Verslag dijktafel G

29 augustus 2017, den Dikken Boom, IJsseldijk Noord 123 in Ouderkerk aan den IJssel

Bijlage – Foto's met opbrengst van de avond

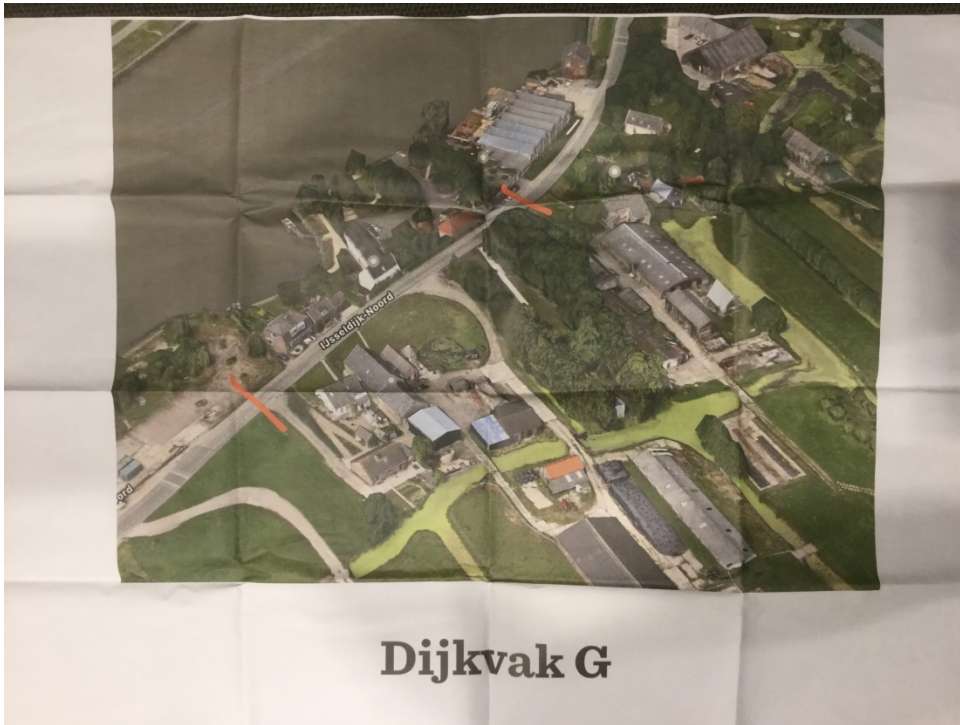
Betrouwbaarheid		
Dagelijks beleggen	Uitbreidbaarheid		Opste 2 Delang voor parkeerplaats in max op hoogte 25 cm. opste 2
	Behikbaarheid		Zo lang mogelijk verlenging na 60 en 100
	Technische complexiteit, risicoprofiel		
Technische uitvoerbaarheid	Ruimte voor uitvoering (aanlegfase)		breuk naar hoofd van afname te licht Van dijke hoogte.
	Situatie ondergrond (N.B., CI)		Toegang bij ons drukt op 65
	Effecten op milieu, werk en leefomgeving		Duurbereid P3000 eigen voor
Gevoelens voor (efficiëntie of) ruimtelijke omgeving	Effecten op ruimtegebruik omgeving		Om te huis is niet oorden. Houdt dus geen ver- hoging
	Effecten op LCC		Als Dijk op Hoogte Rijbaan van omgeving AF
	Realisatie/ investeringskosten		
Betaalbaarheid	LCC		richt vanaf 1015 oprijden
	Kosten met betrekking tot aanpak en beheer		
	HSK intern: beoordelaars		
Dragend	HSK intern: beheerder		
	Extern: bestuurlijke partners, omgeving
